UMWELTVERTRÄGLICHKEITSPRÜFUNG

**AWZ Steinthal GmbH,
Standortentwicklung AWZ Steinthal 2025**

**TEILGUTACHTEN
LICHTIMMISSIONEN**

Im Auftrag: Amt der NÖ Landesregierung, Abteilung Umwelt- und Anlagenrecht,
WST1-UG-35

Betriebsstraße
Fahrbahn 1 (P5)

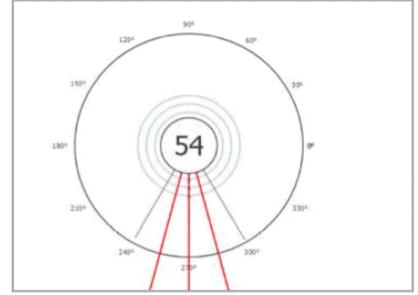
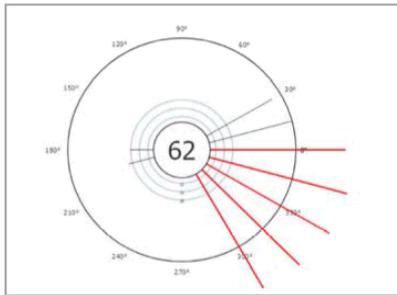
Die Analyse zeigt auf, dass die Gleichmäßigkeit von $\geq 0,2$ eingehalten wird, die mittlere Beleuchtungsstärke auf der Fahrbahn mit $E_m = 5,66$ lx allerdings über der Vorgabe für die gewählte Fahrbahnklasse P5 (Vorgabe mit $E_m = 3,00$ bis $4,50$ lx) zu liegen kommt.

Betreffend die mögliche Blendung wurden an drei Rechenpositionen an einer beispielhaft geraden Strecke in der Höhe von rd. 2,5 m über Fahrbahn (Ansatz einer Lkw-lenkenden Person) im Sichtfeld $\pm 15^\circ$ zur Fahrtrichtung (klassisches 30° -Sichtfeld nach RVS 04.02.11) Werte von $GR \leq 62$ ermittelt. Nach ÖNORM EN 12464-2 sollten in Arbeits- und Fahrbereichen Werte von $GR \leq 50$ vorliegen.

Folglich sollten die fahrbahnseitige Beleuchtungsstärke wie die Blendungen um rd. 20% niedriger liegen, um die normativen Vorgaben einzuhalten.

Aus diesem Grund wurde durch den zeichnenden Sachverständigen eigene Berechnungen mit dem validierten Softwareprogramm DiaLUX in der Version Evo 13,0 vorgenommen und eine mittlere Beleuchtungsstärke auf der Fahrbahn mit $E_m = 5,66$ lx bestimmt, welche über der Vorgabe für die gewählte Fahrbahnklasse P5 (Vorgabe mit $E_m = 3,00$ bis $4,50$ lx) zu liegen kommt.

Betreffend die mögliche Blendung wurden an drei Rechenpositionen an einer beispielhaft geraden Strecke in der Höhe von rd. 2,5 m über Fahrbahn (Ansatz einer Lkw-lenkenden Person) im Sichtfeld $\pm 15^\circ$ zur Fahrtrichtung (klassisches 30° -Sichtfeld nach RVS 04.02.11) Werte von $GR \leq 62$ (WF 0,86) ermittelt. Nach ÖNORM EN 12464-2 sollten in Arbeits- und Fahrbereichen Werte von $GR \leq 50$ vorliegen.

Folglich sollten an der umlaufenden Betriebsstraße die fahrbahnseitige Beleuchtungsstärke wie die Blendungen um rd. 20% niedriger liegen, um die normativen Vorgaben einzuhalten.
